**AVIS RELATIF À LA PROTECTION
CONTRE LES EVENTUELS EFFETS NOCIFS ET NUISANCES
PROVOQUÉS PAR LES RAYONNEMENTS NON IONISANTS
GÉNÉRÉS PAR DES ANTENNES ÉMETTRICES STATIONNAIRES**

Commune : HABAY - Exploitant : TELENET GROUP

Référence exploitant : LX6308C

Rapport n° 2420 / 2025

Figure 1 : Vue en plan des lieux de séjour et des points de contrôle

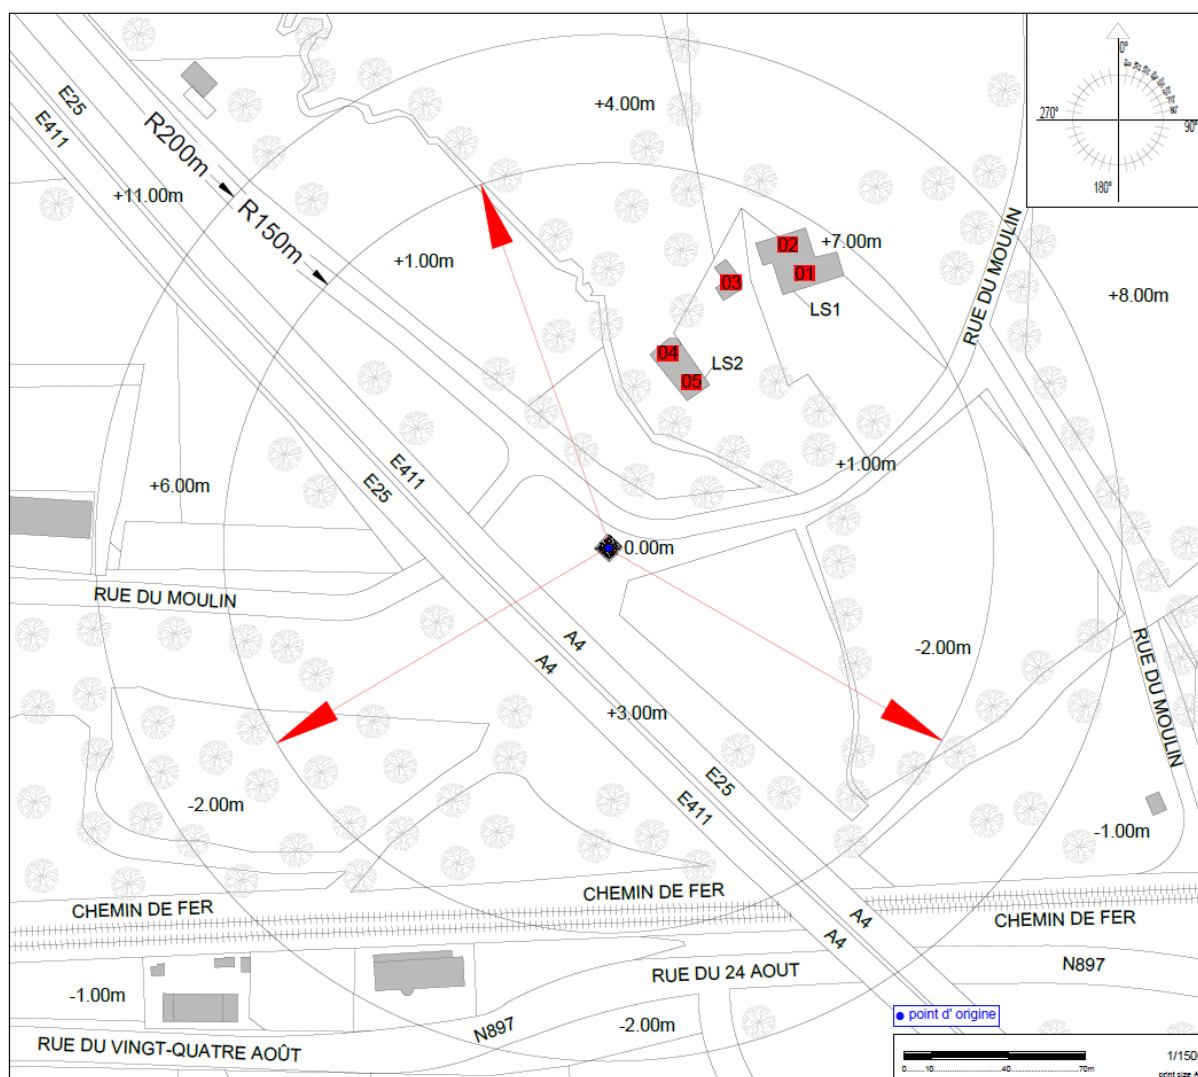
N° point de contrôle	LS	Atténuation (dB)	Indice d'exposition relatif à la limite par installation IE_i
3	LS2	3,0	0,208
2	LS1	3,0	0,115
1	LS1	3,0	0,102
4	LS2	3,0	0,087
5	LS2	3,0	0,026

En ce qui concerne les antennes de l'installation mentionnées dans le tableau 1, la distance maximale à laquelle la limite pourrait être atteinte, à l'extérieur, est égale à 125,8 m. S'il n'y a pas de LS à une distance inférieure, les antennes respectent forcément la limite d'immission.

Dans le cas des LS situés à l'intérieur des bâtiments, une atténuation d'obstacle est prise en compte et il en résulte que la distance maximale à laquelle la limite pourrait être atteinte se réduit à 89,6 m.
